Modulo per la presentazione delle osservazioni relative ai progetti sottoposti a procedimenti in materia di VIA, di competenza regionale

in qualità di Presidente dell'associazione Legambiente Valdera APS

“Recupero volumetrico delle aree interne al comparto ecologico ubicato in loc. gello di pontedera (PI), mediante la costruzione di un nuovo lotto di ampliamento della discarica per rifiuti speciali non pericolosi”, nel Comune di Pontedera (PI)

Figura 5:3. Estratto della carta piezometrica della falda profonda realizzata nell’ambito dello studio IGG-CSA del 2011 (campagna febbraio-marzo 2011).

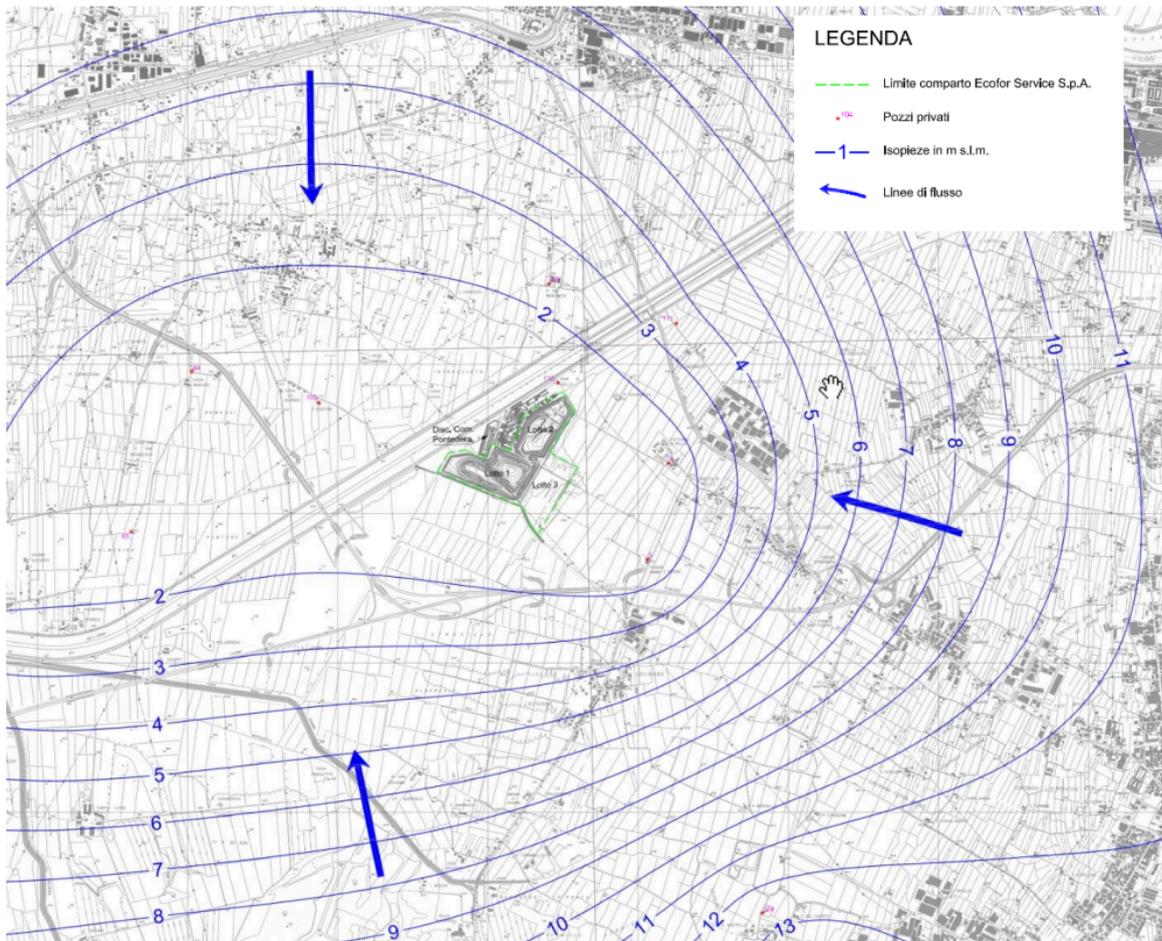
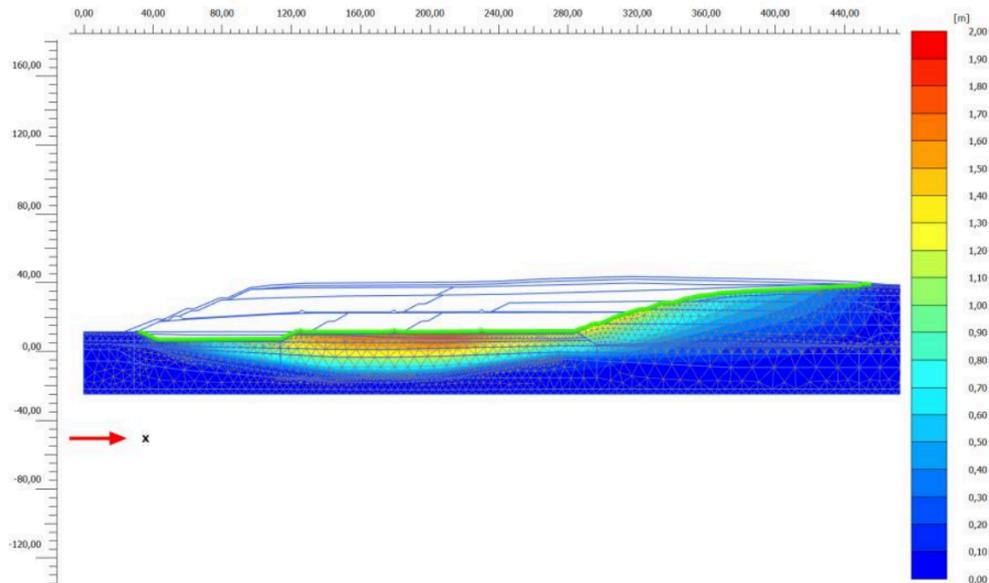
Analizzando la figura 5:3 – “Estratto della carta piezometrica della falda profonda” presente nella Relazione geologica PROG02-RT è possibile notare l’andamento radiale concentrico verso la discarica gestita dal proponente delle principali linee di flusso, nonché un andamento concentrico delle isopieze principali linee di flusso.

Gli osservanti si chiedono come sia possibile che le linee di flusso convergono tutte verso la discarica se non ci sono interferenze o pompaggi da parte di Ecofor Service S.p.A., unica attività industriale in grado di poter effettuare tale attività.

Gli osservanti si chiedono inoltre se tale carta piezometrica non rappresenti la falda profonda ma la falda superficiale la cui esistenza e natura giuridica di acquifero ai sensi della normativa vigente il Proponente tenta insistentemente di negare.
